Nota técnica: NT-EO-0054-00-0310 ES

Asunto: Cambio del reloj TC 3

(Marzo 2010)

Figura 2 Los relojes TC3 nuevos y antiguos

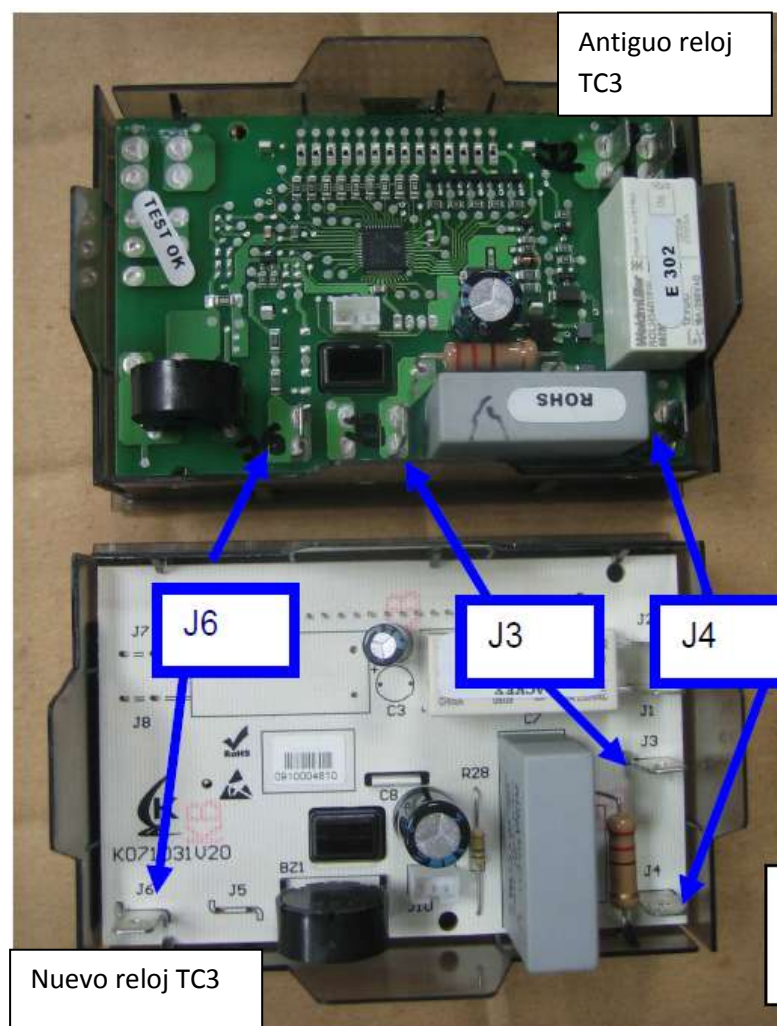
El principal cambio en los relojes TC3 consiste en imprimir los circuitos impresos de la placa electrónica en una sola cara. Los principales cambios tienen lugar en el hardware, de forma que el reloj TC 3 cumple con la normativa sobre consumo en stand by.

Ello implica cambios en la posición de las conexiones faston. Sin embargo, la longitud de los cables es suficiente para llegar a las nuevas posiciones.

Como mejora, se han imprimido los nombres de posición de los terminales en el circuito, evitando así errores de conexión.

El nuevo reloj TC 3 es completamente intercambiable con el antiguo modelo de reloj TC 3, por tanto, se mantiene el mismo código.

La referencia del reloj TC3 permanece igual. Referencia TEKA del TC3: 83140625
